WISSENSCHAFTLICHES GUTACHTEN FÜR

**Bundesnetzagentur für Elektrizität, Gas, Telekommunikation, Post und Eisenbahnen**

## BEGLEITUNG NETZENTWICKLUNGSPLAN 2030 (NEMO VII)

**Gutachten**

**Abbildung 2-1: Vergleich der Regionalisierung der Nachfrage konventioneller Verbraucher**

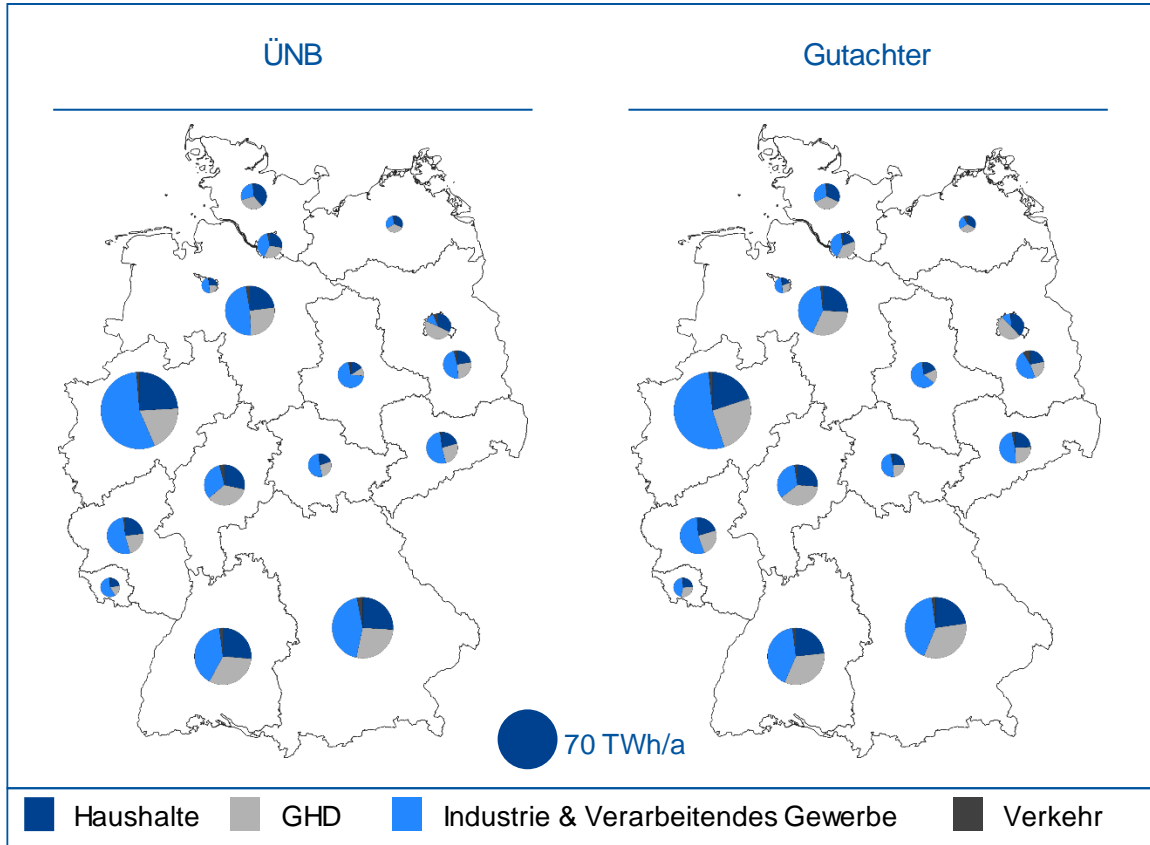
Die Ergebnisse der Regionalisierung konventioneller Verbraucher werden anhand der jährlichen Stromnachfragemengen je Bundesland geprüft. Abbildung 2-1 zeigt die von den ÜNB und dem Gutachter ermittelte jährliche Stromnachfrage der Sektoren Haushalte, Industrie, GHD und Verkehr je Bundesland.

Die Abbildung zeigt, dass die jährlichen Stromnachfragen und die Zusammensetzung der ÜNB keine wesentlichen Unterschiede zu denen des Gutachters aufweisen. Die mittlere Abweichung über alle Bundesländer liegt jedoch unter 10 %. Die auftretenden Abweichungen bei der Regionalisierung liegen damit innerhalb der erwarteten Unschärfe zukünftiger Entwicklungen und der methodischen Ansätze zur Regionalisierung der Nachfrage. Der Gutachter bestätigt die Belastbarkeit der Ergebnisse der ÜNB zur Regionalisierung der Nachfrage der konventionellen Verbraucher.

**Abbildung 2-2: Vergleich der Regionalisierung der Nachfrage der Elektrofahrzeuge**

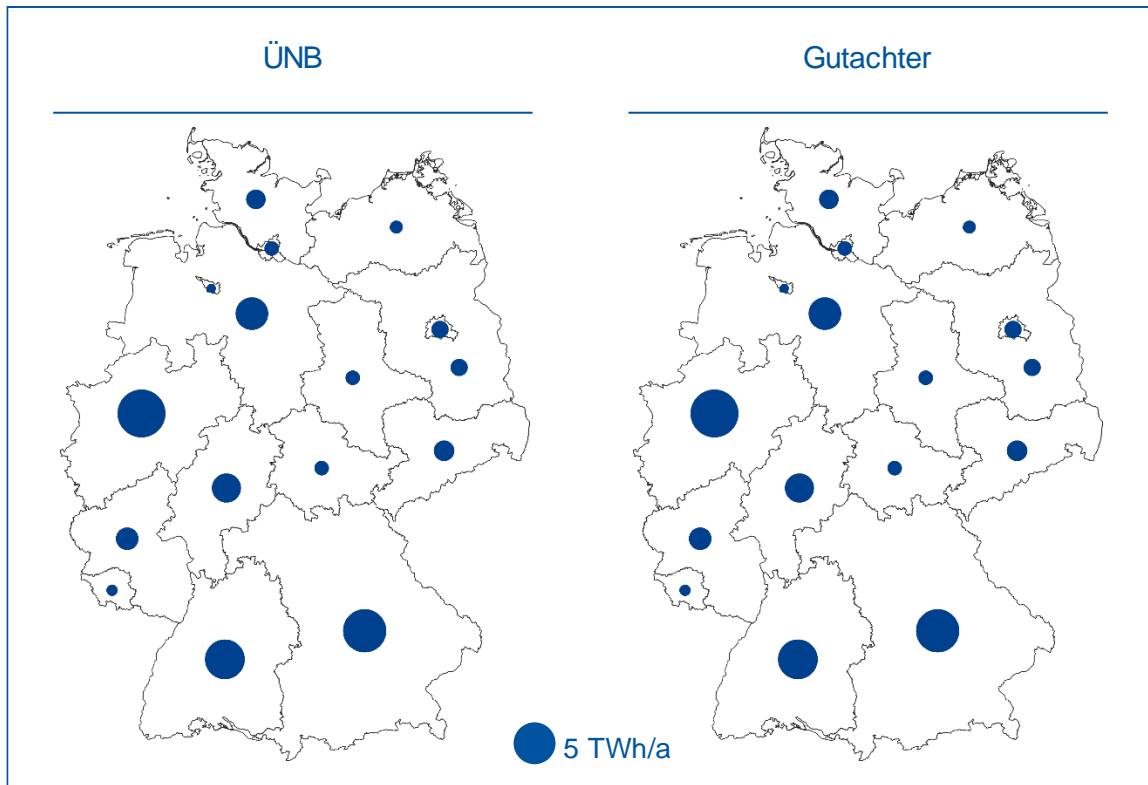
Abbildung 2-2 stellt die Ergebnisse der Regionalisierung von ÜNB und Gutachter anhand der jährlichen Stromnachfrage für Elektrofahrzeuge je Bundesland dar. Der Vergleich zeigt nur vernachlässigbar kleine Abweichungen in den Ergebnissen zwischen den ÜNB und dem Gutachter. Der Gutachter bestätigt daher die Belastbarkeit der Ergebnisse der ÜNB zur Regionalisierung der Nachfrage der Elektrofahrzeuge.

**Abbildung 2-3: Vergleich der Regionalisierung der Nachfrage der Wärmepumpen**

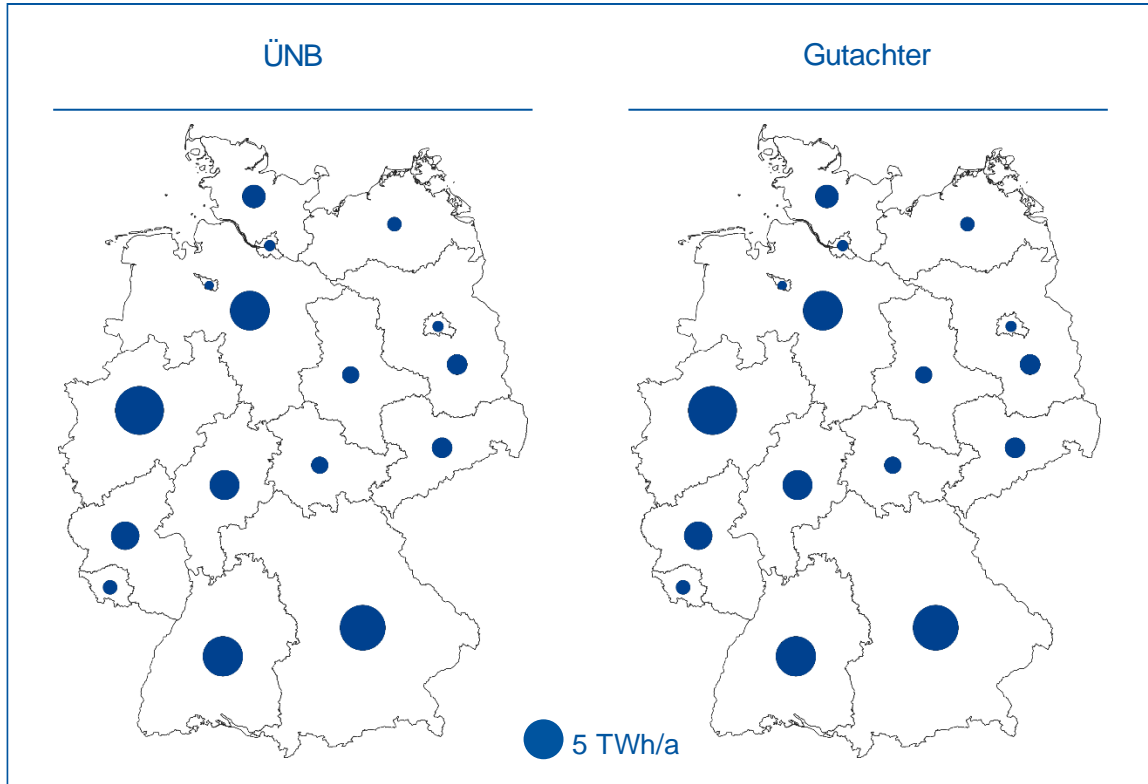
Die Regionalisierung der Nachfrage der Wärmepumpen weist keine nennenswerten Abweichungen zwischen ÜNB und Gutachter auf (Abbildung 2-3). Der Gutachter bestätigt somit die Belastbarkeit der ÜNB-Ergebnisse.

**Abbildung 2-4: Vergleich der Regionalisierung der PtH-Anlagen**

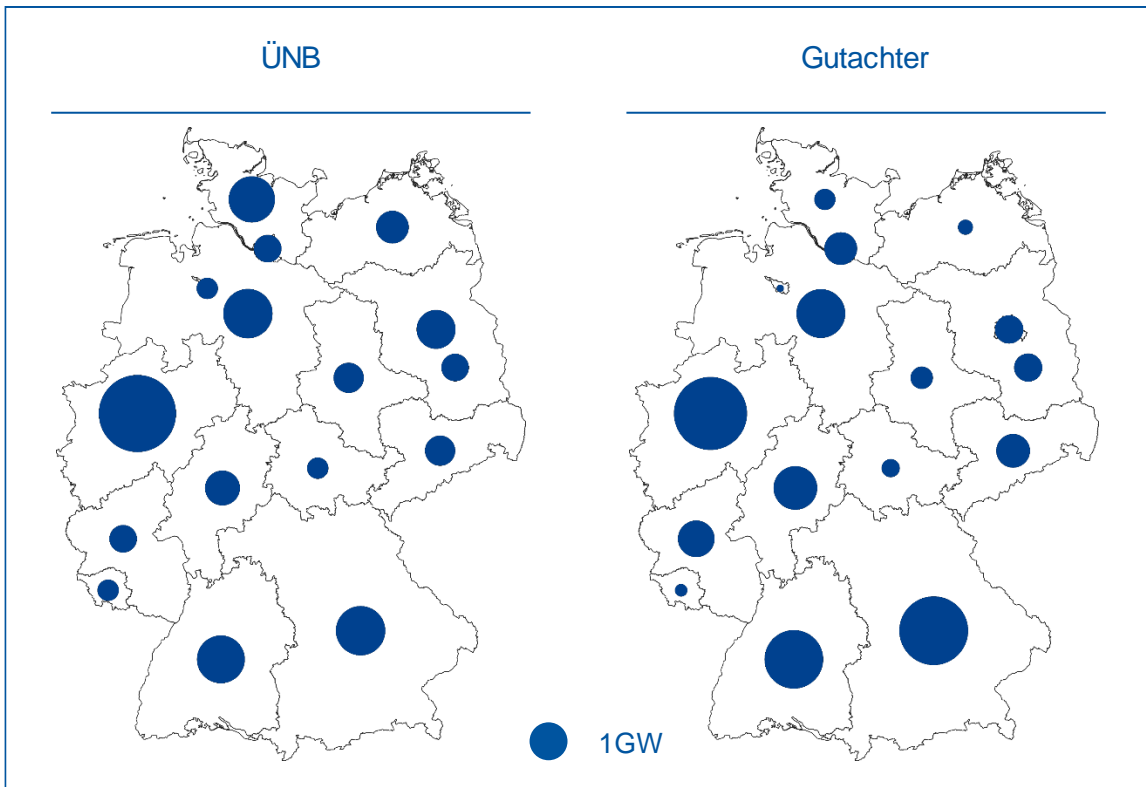
Die Regionalisierungen der ÜNB und des Gutachters für PtH-Anlagen sind in Abbildung 2-4 vergleichend dargestellt. Die Nachfragemengen je Bundesland sind sehr häufig ähnlich, weichen jedoch teilweise voneinander ab. Die ÜNB sehen in den nördlichen Bundesländern Schleswig-Holstein und Mecklenburg-Vorpommern höhere installierte Leistungen an PtH-Anlagen, in den südlich gelegenen Ländern Bayern und Baden-Württemberg entsprechend geringere installierte Leistungen vor. Eine Ursache könnte das von den ÜNB bei der Regionalisierung unterstellte Netzausbauggebiet sein. Da ein den Netzausbau mindernder Ausbau der PtH-Anlagen energiepolitisches Ziel ist, welches im Ansatz des Gutachters nicht explizit Berücksichtigung fand, erachtet der Gutachter die Regionalisierung der ÜNB als belastbar.

Abbildung 2-5: Vergleich der Regionalisierung der PtG-Anlagen

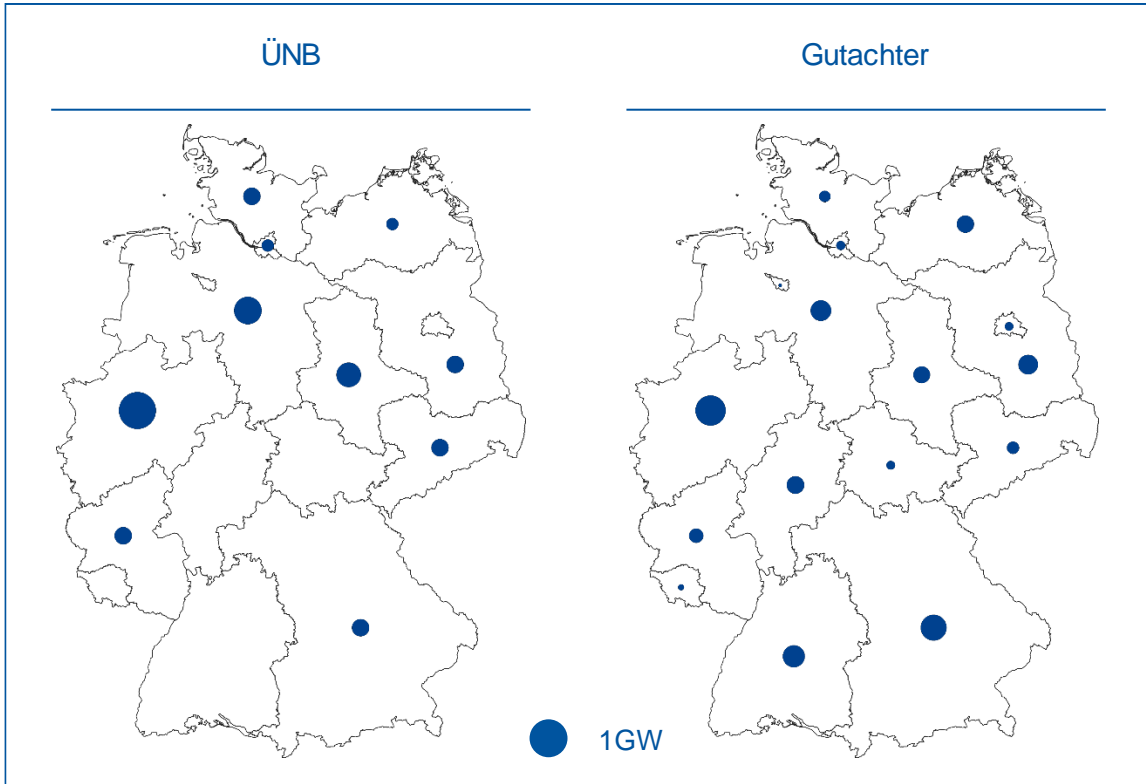
Die Ergebnisse der Regionalisierung von ÜNB und Gutachter zeigen beide hohe installierte Leistungen der PtG-Anlagen im industriestarken Nordrhein-Westfalen. Zu erkennen ist aber in der Regionalisierung der ÜNB eine stärkere Verschiebung Richtung Norden. Dies ist insbesondere auf die Berücksichtigung eines netzausbaumindernden Nord-Süd-Gefälles entsprechend energiepolitischer Vorgaben in der Regionalisierung der ÜNB zurückzuführen, die der Ansatz des Gutachters nicht vorsieht. Daher betrachtet der Gutachter die Regionalisierung der ÜNB in Bezug auf die PtG-Anlagen als belastbar.

**Abbildung 2-6: Vergleich der Zeitreihen konventioneller Nachfrager**

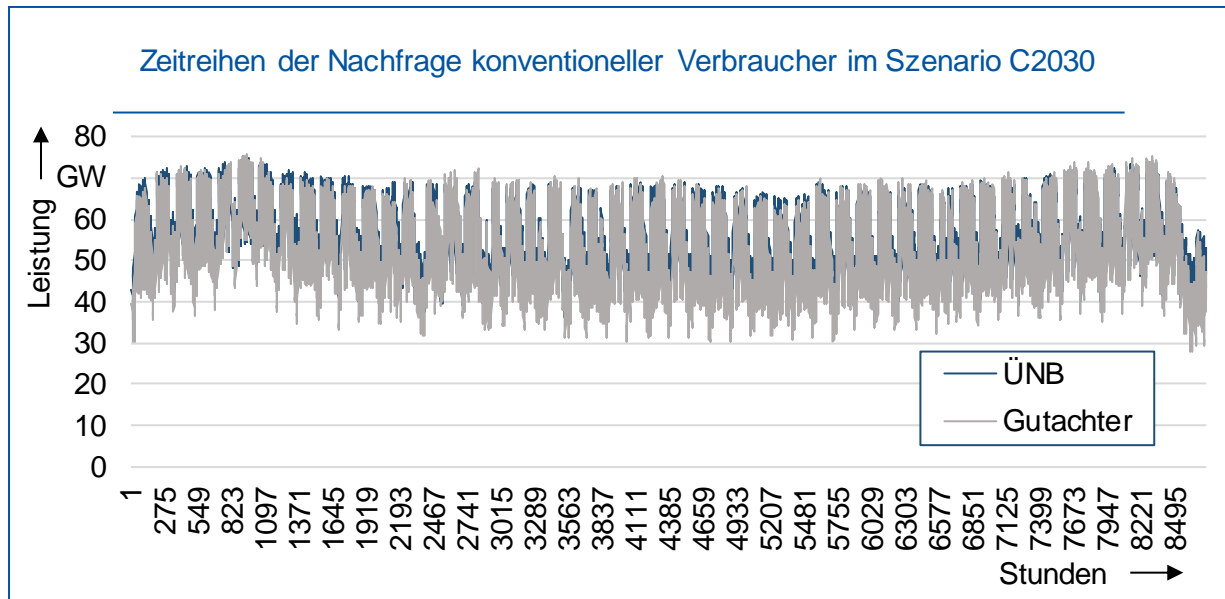
Abbildung 2-6 zeigt die Zeitreihe der stündlichen Stromnachfrage der konventionellen Nachfrage (Haushalte, GHD, Industrie, Umwandlungsbetriebe sowie Verteilnetzverluste) von ÜNB und Gutachter.

Die Zeitreihen der ÜNB und des Gutachters stimmen im Wesentlichen überein. Der typische jährliche sowie wöchentliche Verlauf ist in den Zeitreihen der ÜNB und den Zeitreihen des Gutachters zu erkennen. Es zeigen sich kleinere Abweichungen in der Höhe der Lastspitzen, welche im Mittel in den Zeitreihen der ÜNB höher ausfallen als in den Zeitreihen des Gutachters. Die geringfügigen Abweichungen lassen sich im Wesentlichen durch Abweichungen in den verwendeten Daten zur Parametrierung der konventionellen Nachfrage erklären. So basiert die Parametrierung der konventionellen Nachfrage der ÜNB auf den nicht öffentlich verfügbaren MaBiS Daten<sup>6</sup>, während der Gutachter die öffentlich verfügbaren Daten der ENTSO-E Transparency nutzt [9]. Nach Einschätzung des Gutachters sind die Eingangsdaten der ÜNB realitätsnäher und belastbarer als die öffentlich verfügbaren Daten, die der Gutachter nutzt. Daher betrachtet der Gutachter die Zeitreihen der ÜNB für die konventionelle Nachfrage als belastbar.

**Abbildung 2-7: Nachfragezeitreihe der Elektrofahrzeuge**

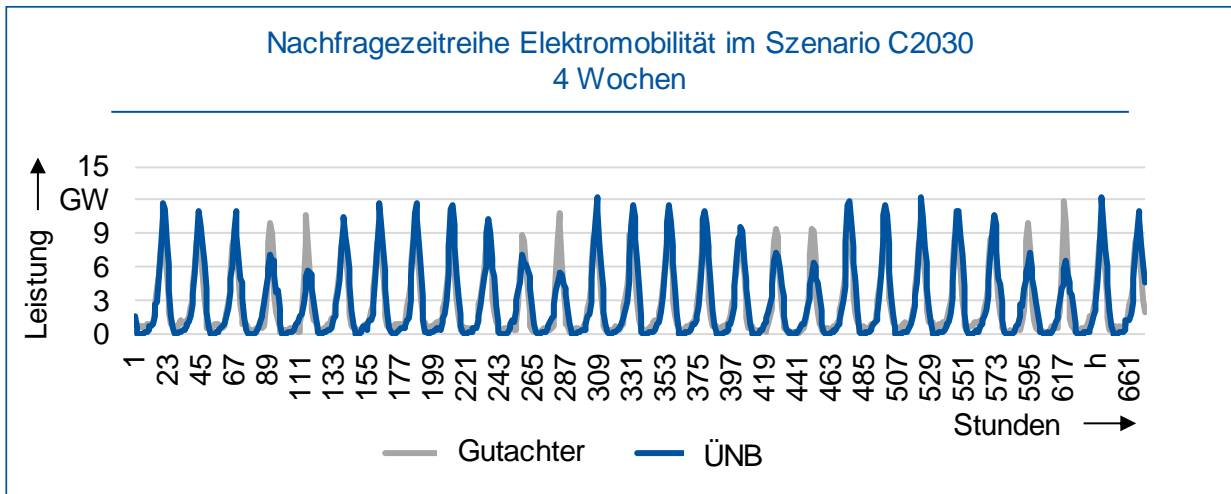
Die Zeitreihen von ÜNB und Gutachter weisen eine hohe Übereinstimmung auf. An den Wochenenden ist die Stromnachfrage in den Ergebnissen des Gutachters geringfügig höher, während unter der Woche der Ansatz der ÜNB zu größeren Lastspitzen führt. Die Unterschiede in den Zeitreihen von ÜNB und Gutachter liegen insgesamt jedoch innerhalb der in der Wissenschaft beobachteten Bandbreite bei der Modellierung des zukünftigen Nutzerverhaltens von Elektrofahrzeugen.

**Abbildung 3-1: Regionale Verteilung der Windenergieanlagen an Land**

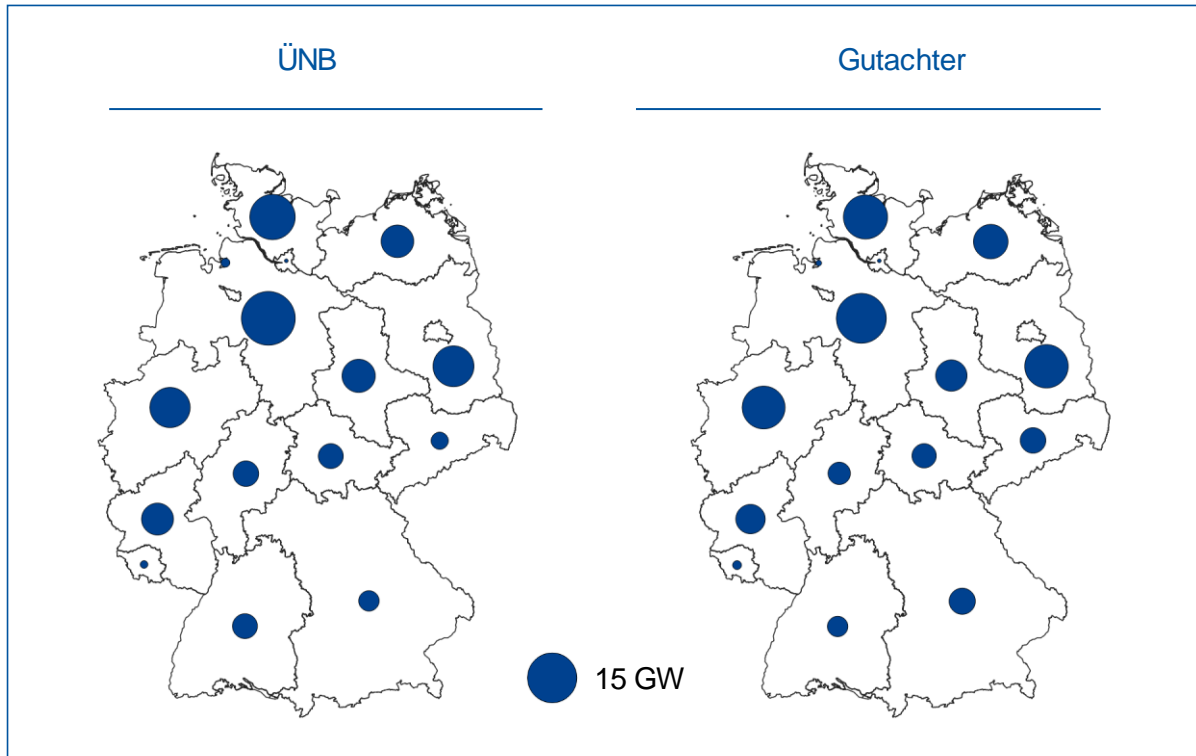
z.B. Akzeptanz oder Repowering unterschiedlich handhaben. Die Abweichungen liegen innerhalb der Unsicherheit über die zukünftige Entwicklung der regionalen Verteilung der Windenergieanlagen. Der Gutachter erachtet die Regionalisierung der ÜNB als belastbar.

**Abbildung 3-2: Regionale Verteilung der Photovoltaikanlagen**

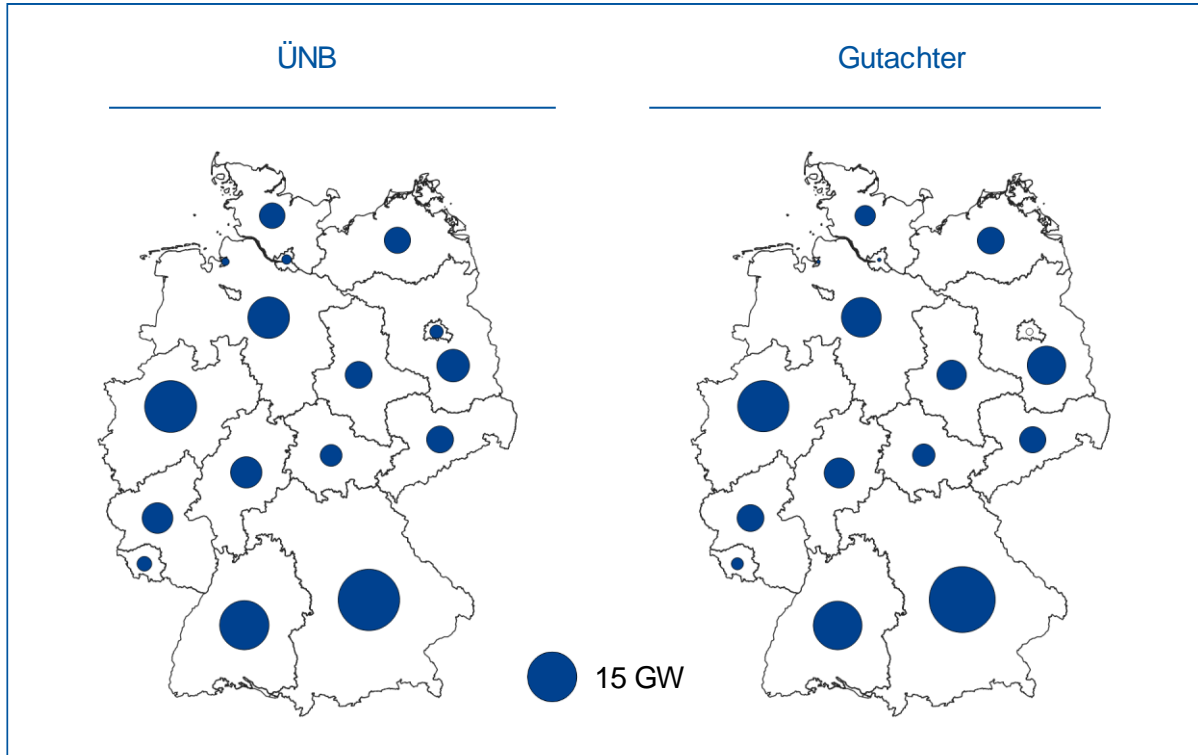
Auch hier zeigen sich grundsätzlich vergleichbare Ergebnisse von ÜNB und Gutachter bei der Regionalisierung. In einzelnen Bundesländern sind leichte Unterschiede zu erkennen, die im Vergleich zu den Windenergieanlagen etwas höher ausfallen. Dies ist u. a. darauf zurückzuführen, dass Freiflächenanlagen auf benachteiligten Gebieten bei Gutachter und ÜNB unterschiedlich gehandhabt werden und die verfügbaren Datengrundlagen. Der Gutachter erachtet daher die Regionalisierung der ÜNB als belastbar.

Abbildung 3-3: Jahresdauerlinien der Zeitreihen der Windenergieanlagen an Land und auf See

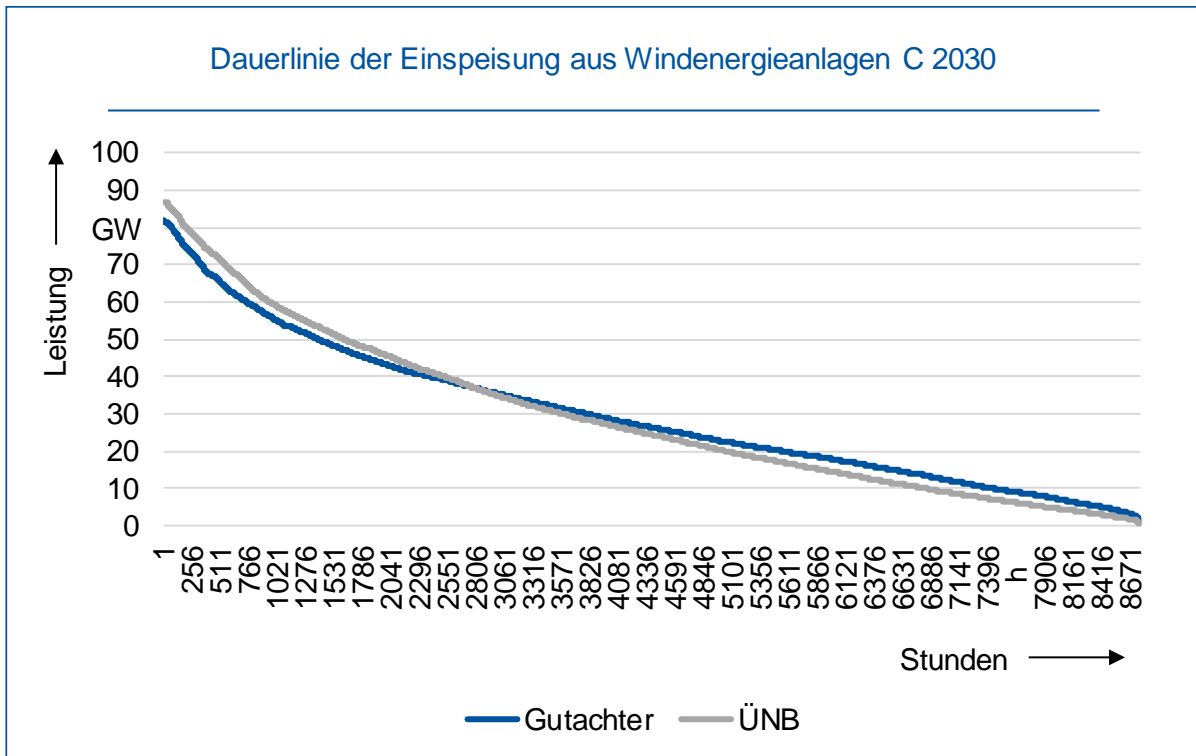
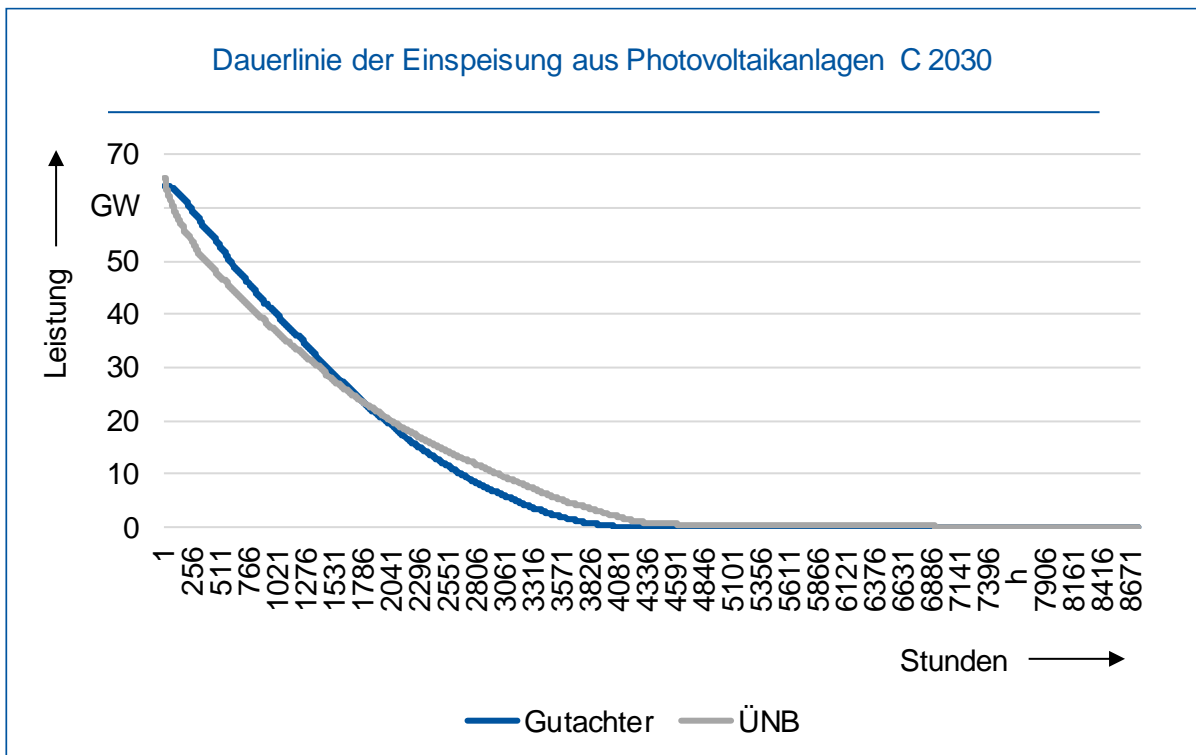
sind die Abweichungen nachvollziehbar. Der Gutachter erachtet die ermittelten Zeitreihen der ÜNB für belastbar.
